福島第一原子力発電所 特定原子力施設に係る実施計画変更比較表（第Ⅲ章 第1編）

福島第一原子力発電所 特定原子力施設に係る実施計画変更比較表（第Ⅲ章 第2編）

図-1 ALPS 処理水希釈放出設備及び関連施設の全体概要図（2/3）
(b) 配置概要（全体）

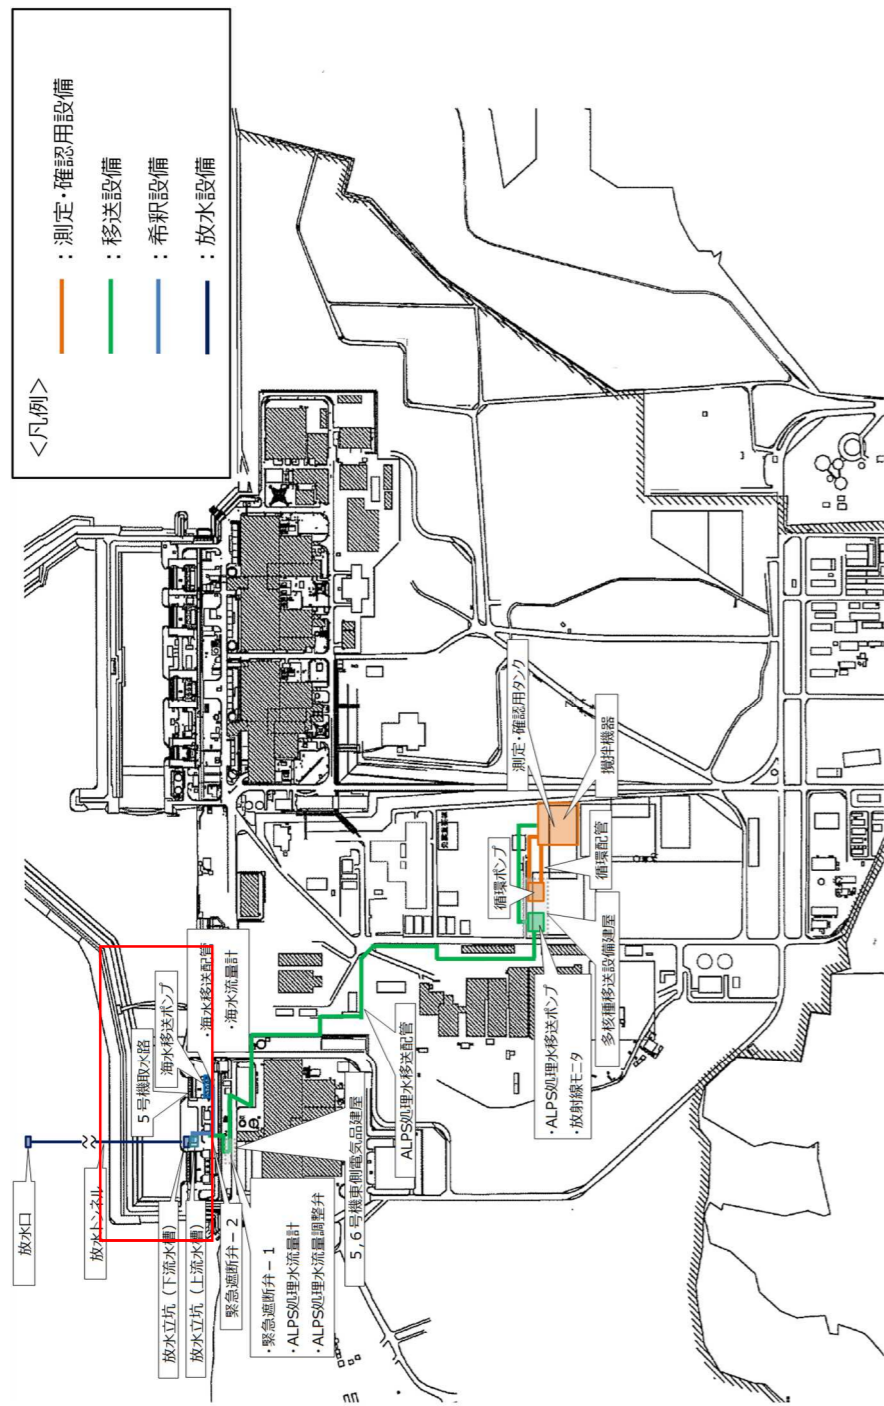
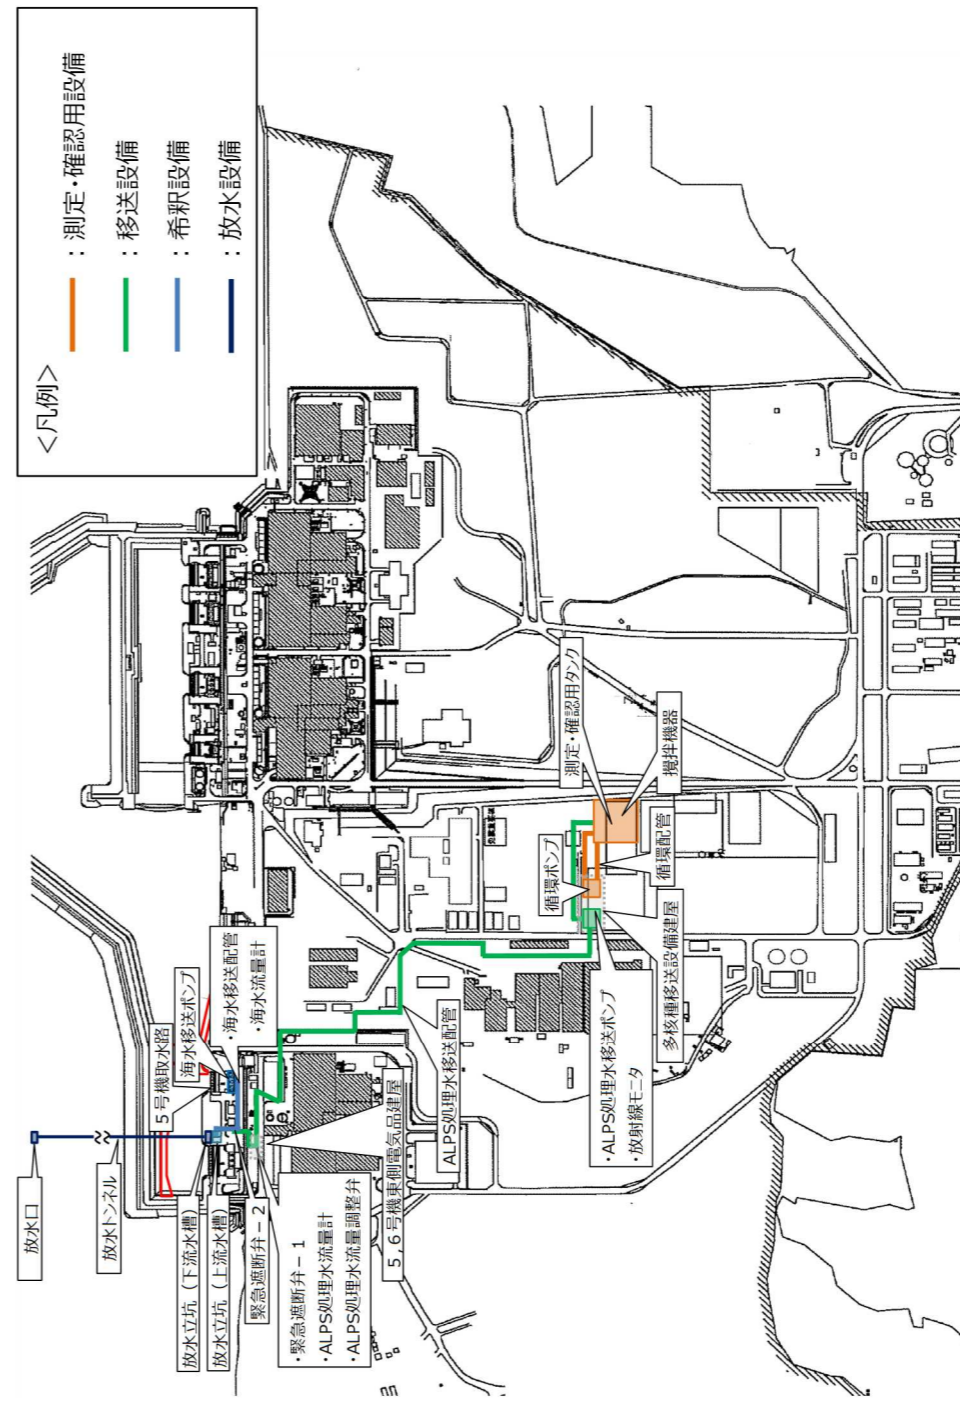
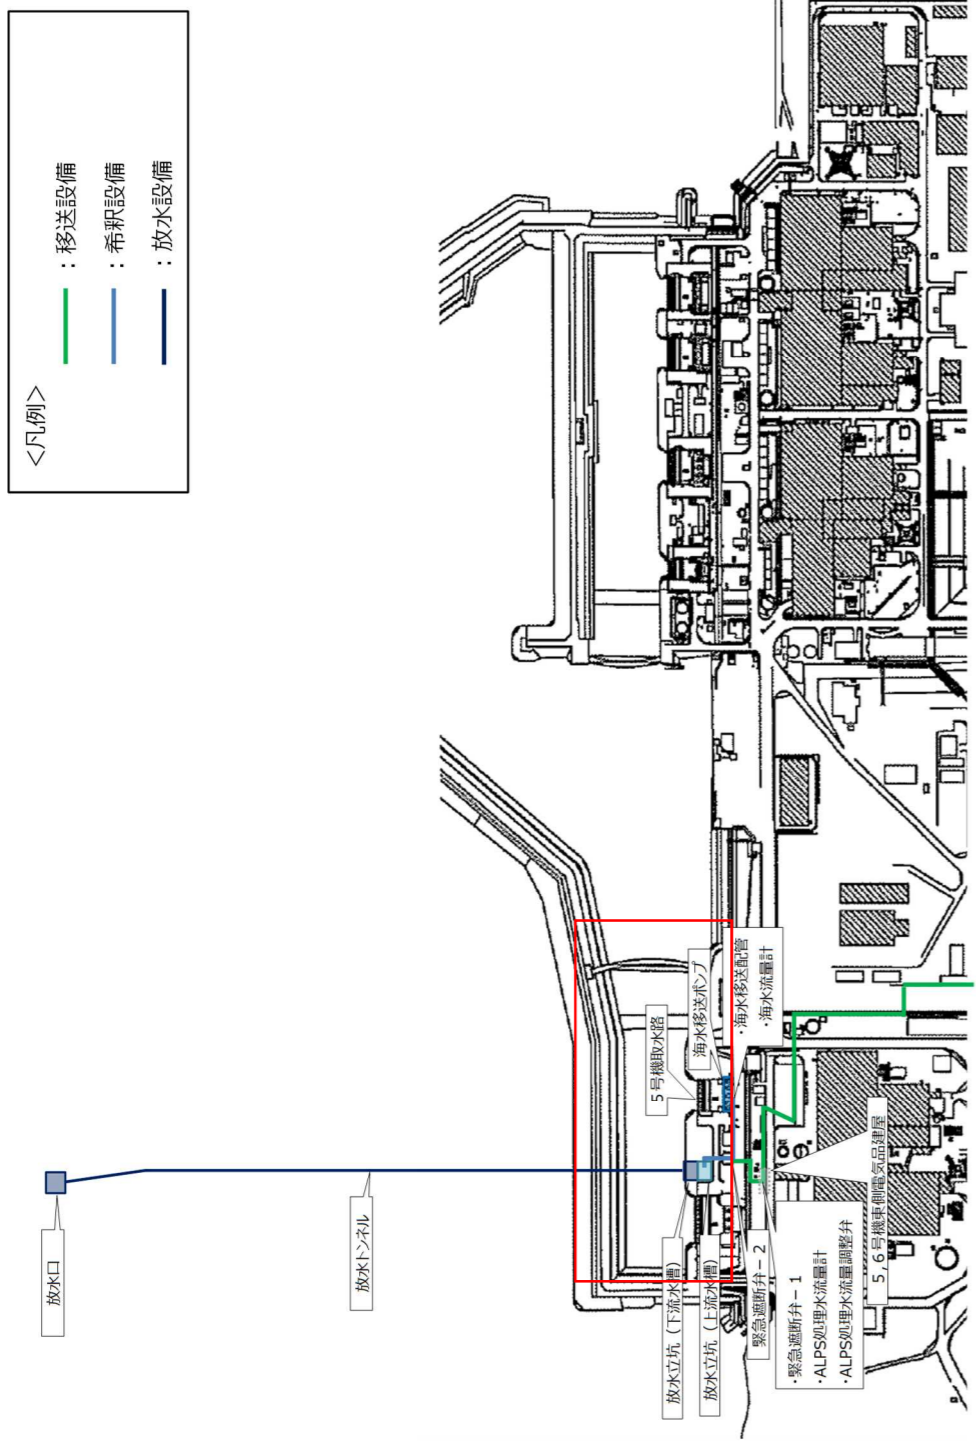
5号機取水口廻りのALPS 処理水海洋放出設備設置に伴う図面の変更

(c) 配置概要 (海側)
図一1 ALPS 処理水希釈放出設備及び関連施設の全体概要図 (3 / 3)

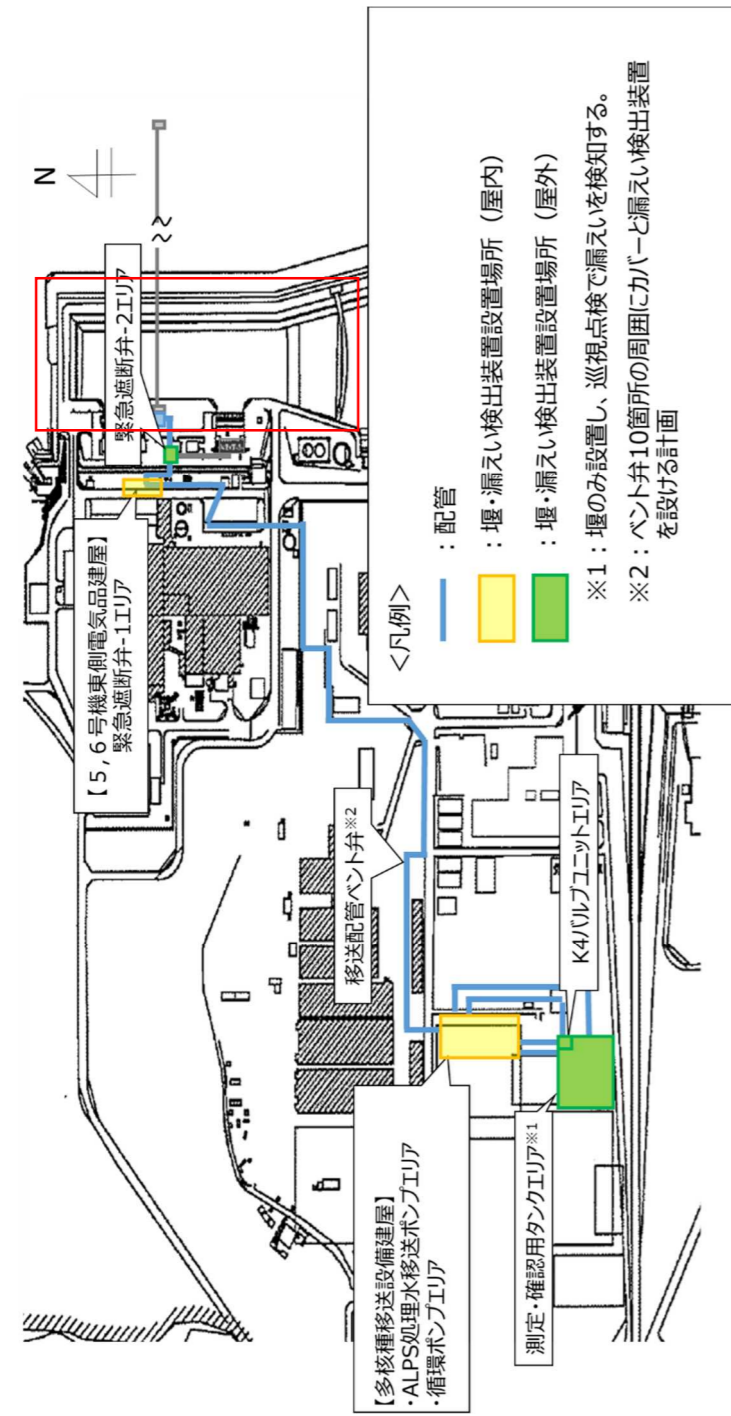
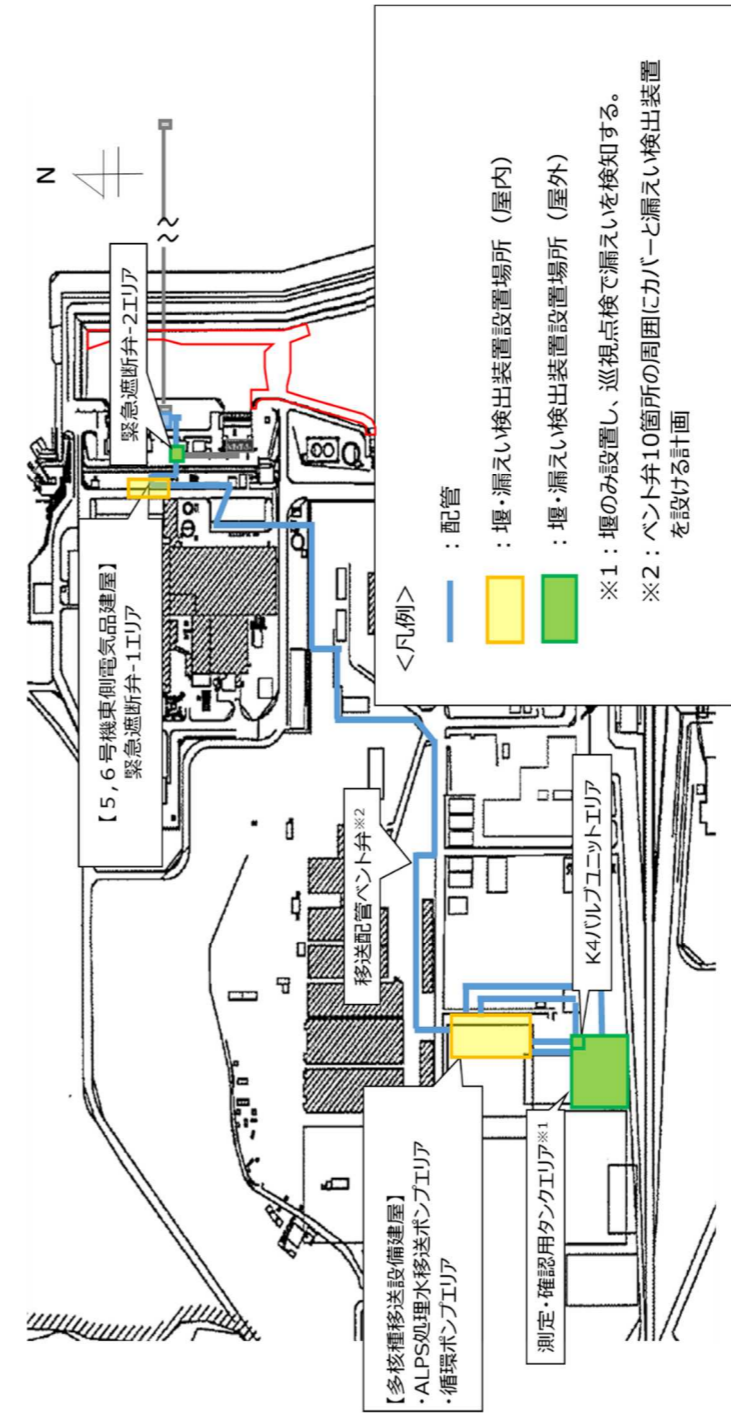
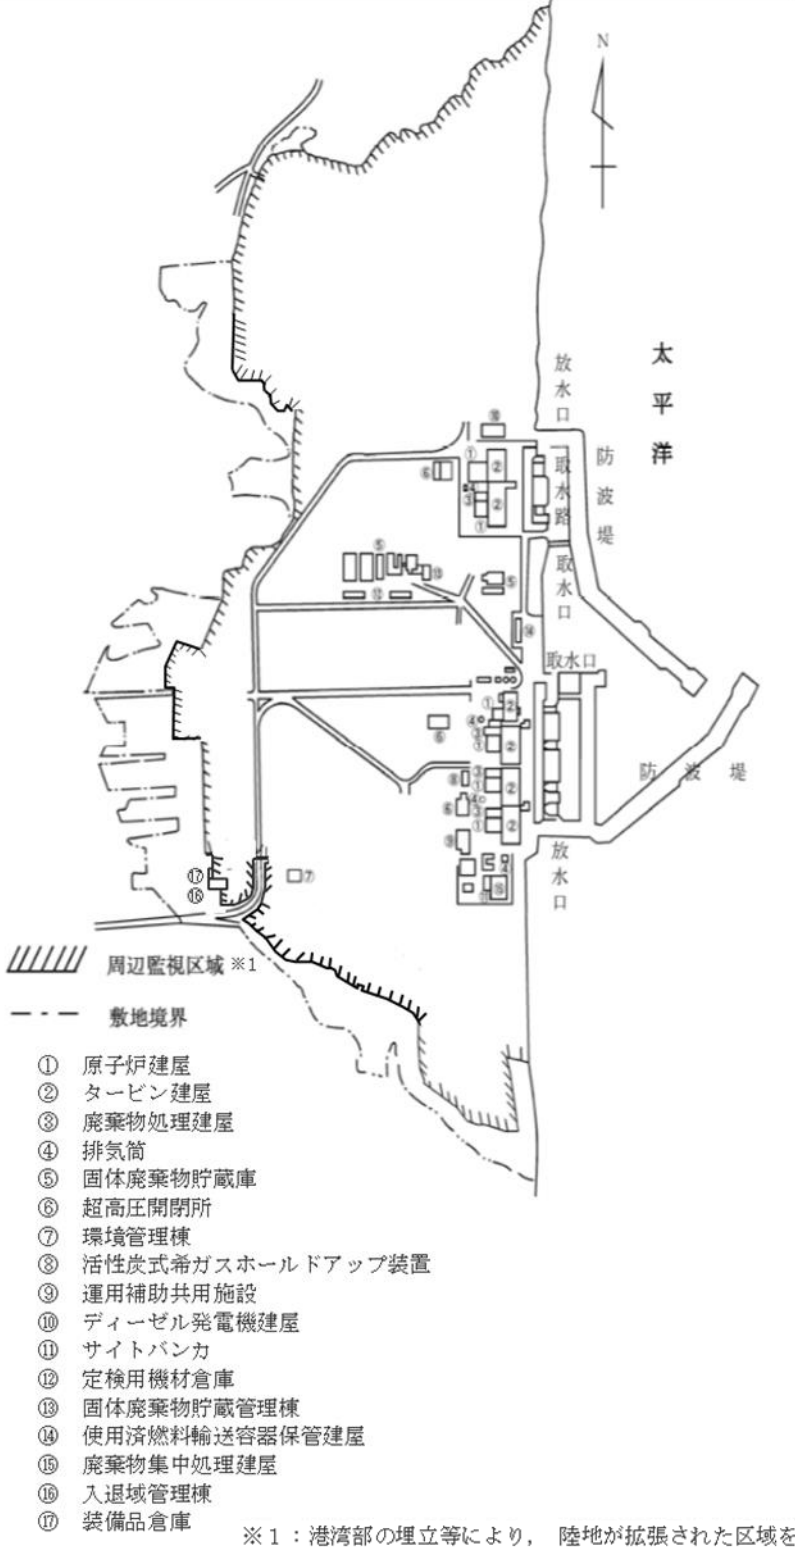
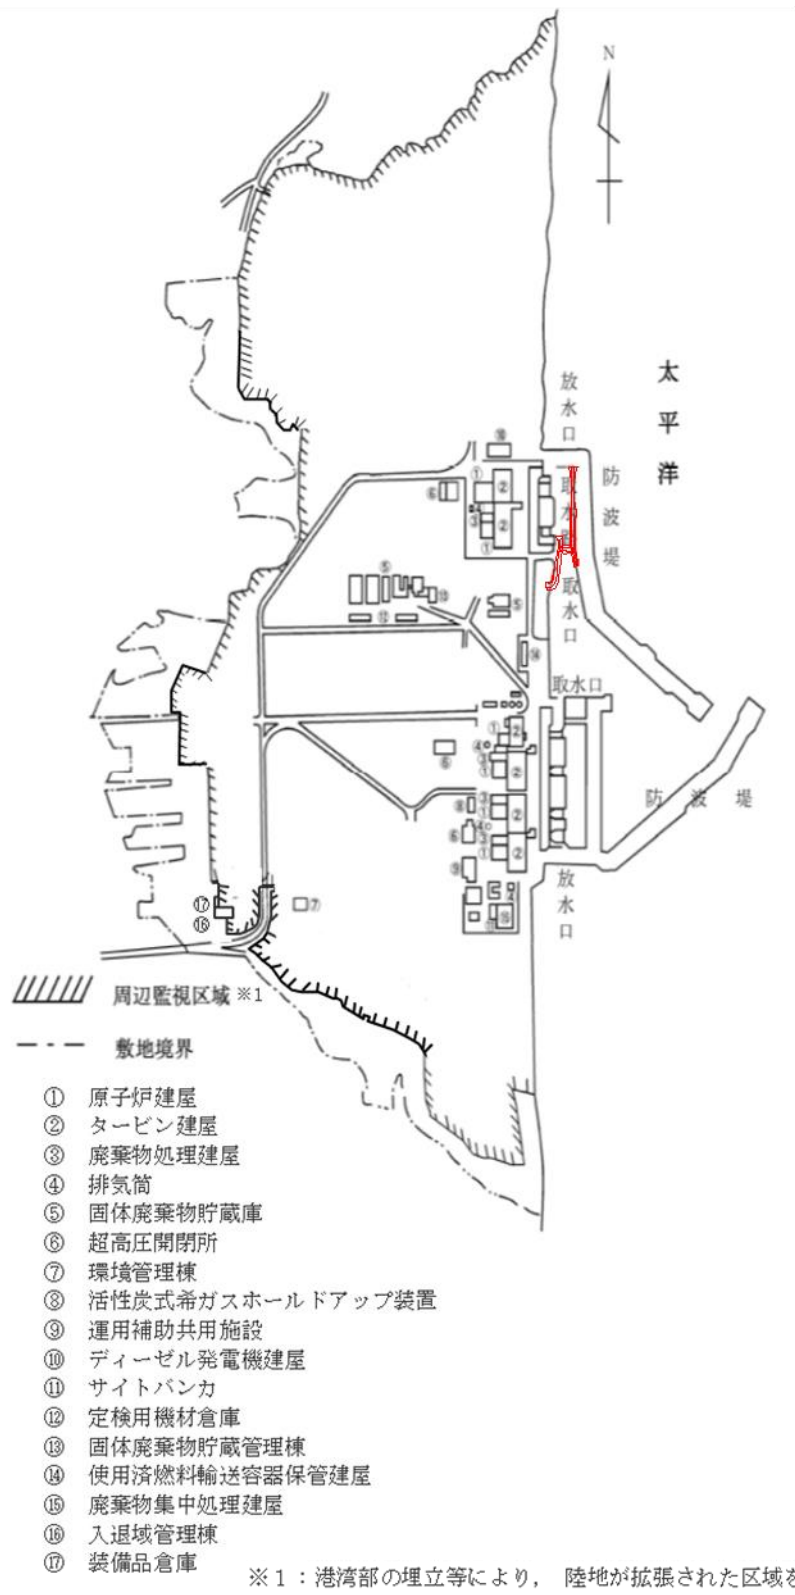
5号機取水口廻りのALPS 処理水海洋放出設備設置に伴う図面の変更

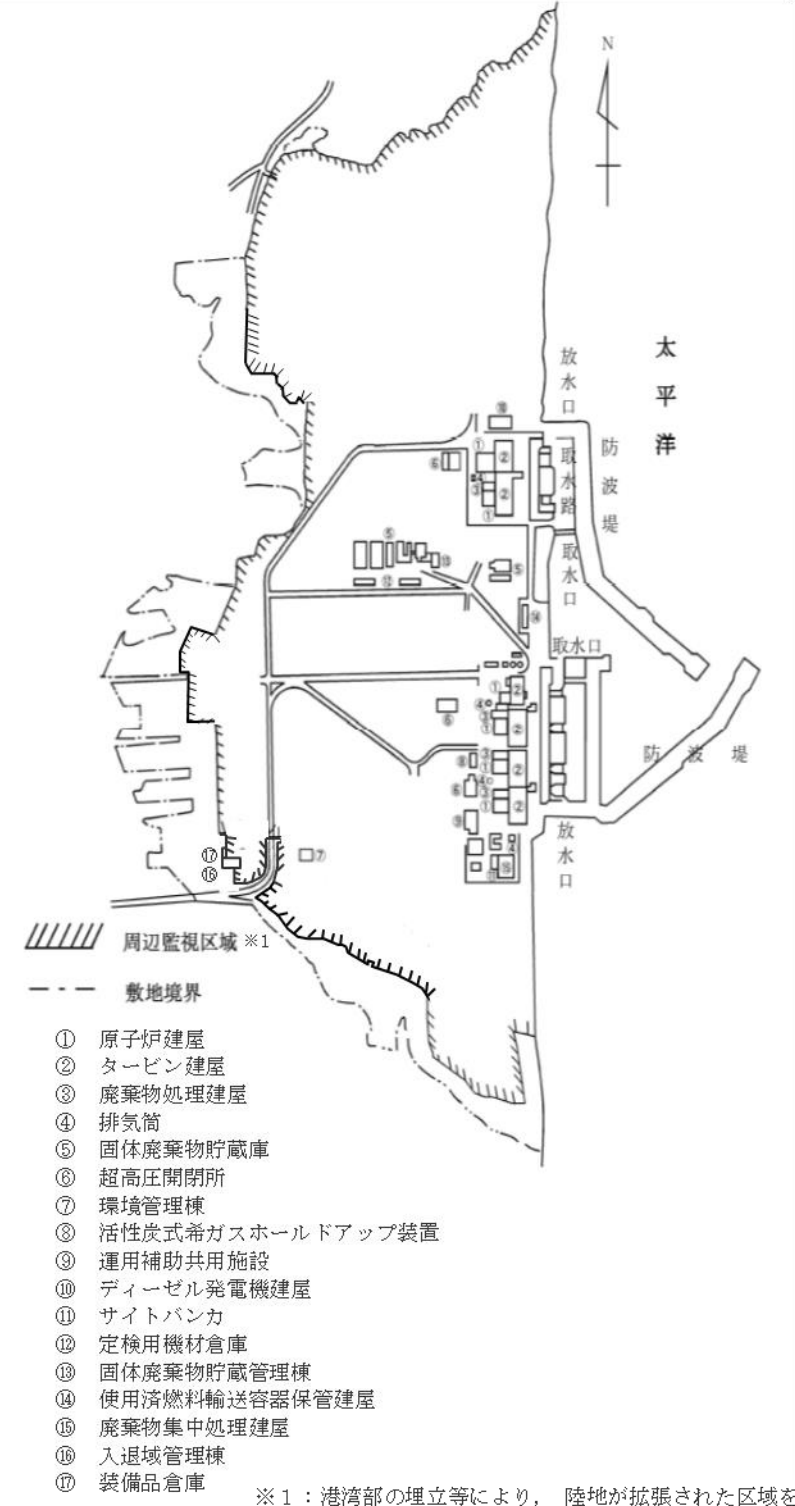
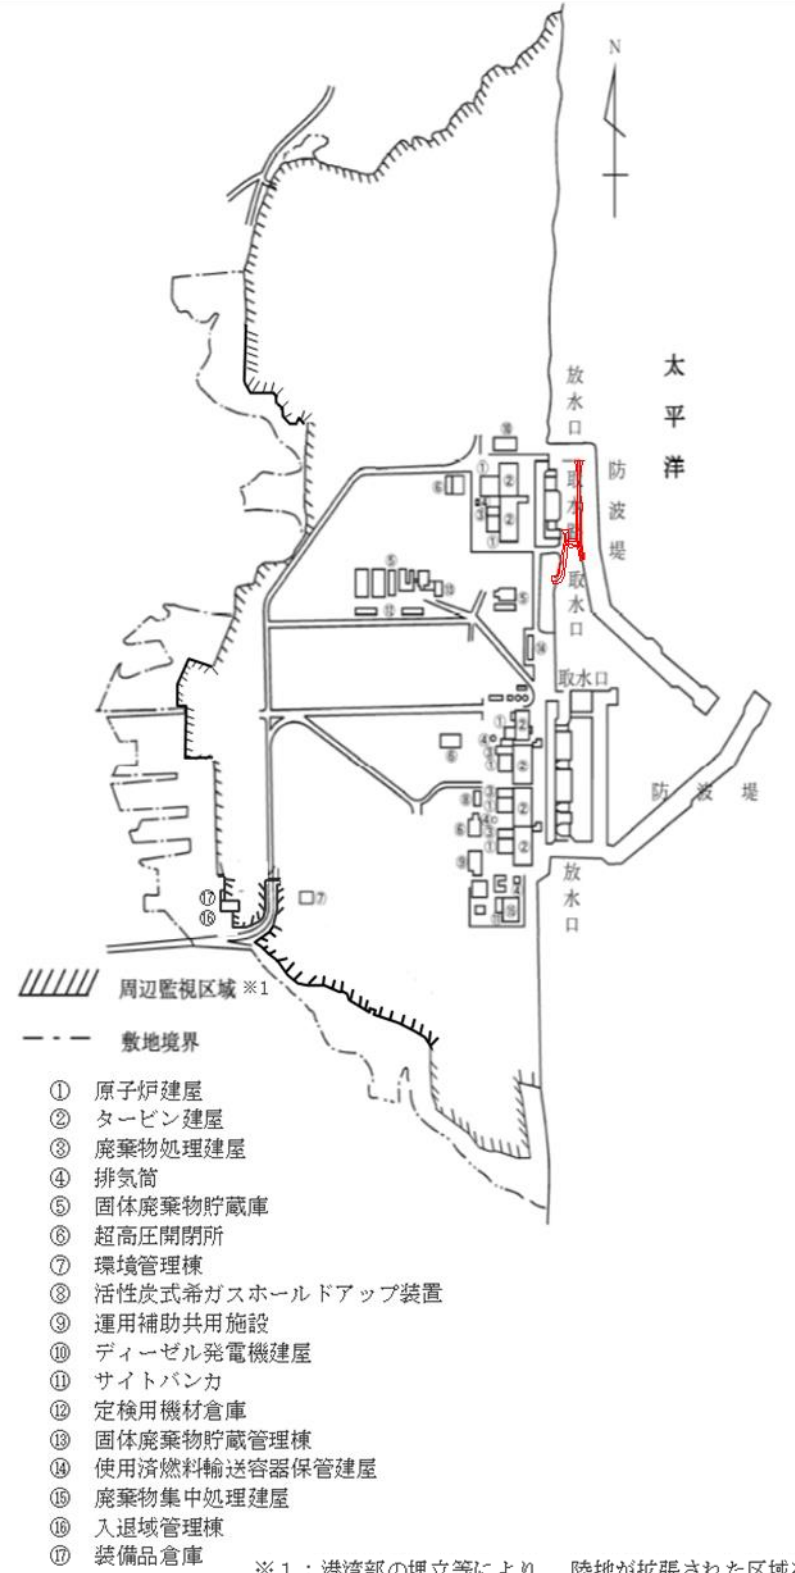
| 変更前 | 変更後 | 変更理由 |
|--------------------------------------------------------------------------------------------------------------------------------------------------------------------------------------|-----------------------------------------------------------------------------------------------------------------------------------------------------------------------------------------------------------------------------------|---------------------------------------------------|
| <p>図60</p> <p>図60は、福島第一原子力発電所周辺の監視区域を示す地図である。北緯を示すNの記号がある。地図には、双葉駅、大野駅、常磐線、旧国道、国道6号線、太平洋、福島第一原子力発電所が描かれている。また、監視点として、空気吸収線量率（⊗）、空気吸収線量（○）、粒子状放射性物質濃度（◎）が示されている。黒い線は周辺監視区域を示している。</p> | <p>図60</p> <p>図60は、福島第一原子力発電所周辺の監視区域を示す地図である。北緯を示すNの記号がある。地図には、双葉駅、大野駅、常磐線、旧国道、国道6号線、太平洋、福島第一原子力発電所が描かれている。また、監視点として、空気吸収線量率（⊗）、空気吸収線量（○）、粒子状放射性物質濃度（◎）が示されている。黒い線は周辺監視区域を示している。赤い矢印は、5号機取水口廻りのALPS処理水海洋放出設備設置に伴う図面の変更を示している。</p> | <p>5号機取水口廻りのALPS 処理水海洋放出設備設置に伴 う図面の変更</p> |
